**Avis délibéré de la mission régionale
d'autorité environnementale
Hauts-de-France
sur le projet d'augmentation de la capacité
de traitement d'un méthaniseur à Dunkerque (59)**

**Étude d'impact et étude de dangers du dossier de demande
d'autorisation d'exploiter V02 de 14 mai 2024**

n°MRAe 2024-8075

Plan des installations avec les modifications apportées par rapport au dossier d'enregistrement
(source page 31 de l'étude d'impact)

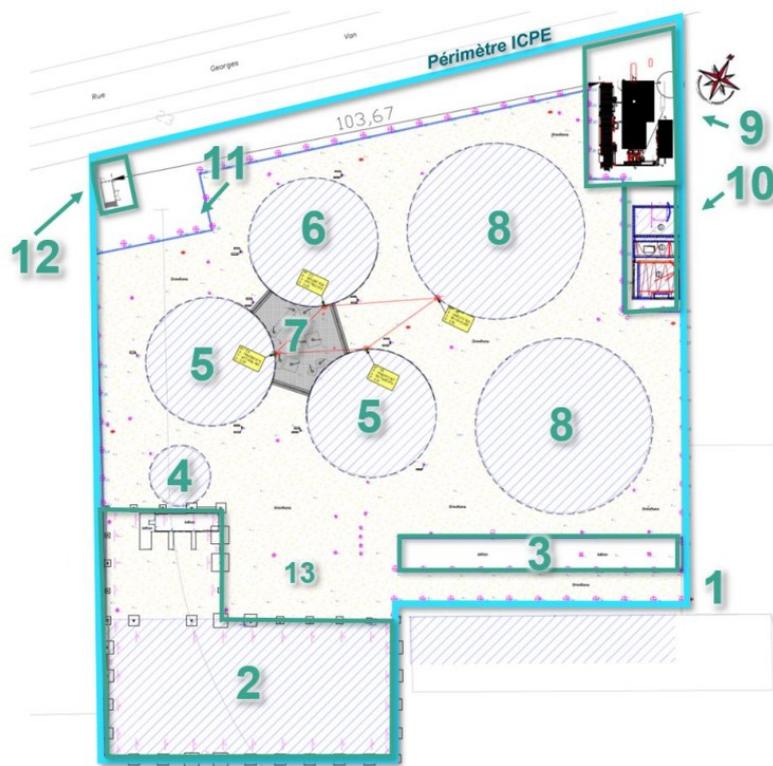
L'augmentation de capacité nécessite d'adapter les installations qui étaient prévues dans l'arrêté d'enregistrement (cf. la liste page 29 de l'étude d'impact précisant les équipements modifiés et le plan page 31).

L'autorité environnementale recommande de corriger les incohérences du dossier en particulier :

- *indiquer l'état de construction et de fonctionnement des installations en distinguant les situations de 2021 et celle du projet ;*
- *confirmer que ce sont les données mentionnées dans les études d'impact et de dangers qui font foi en matière de classement ICPE et IED.*
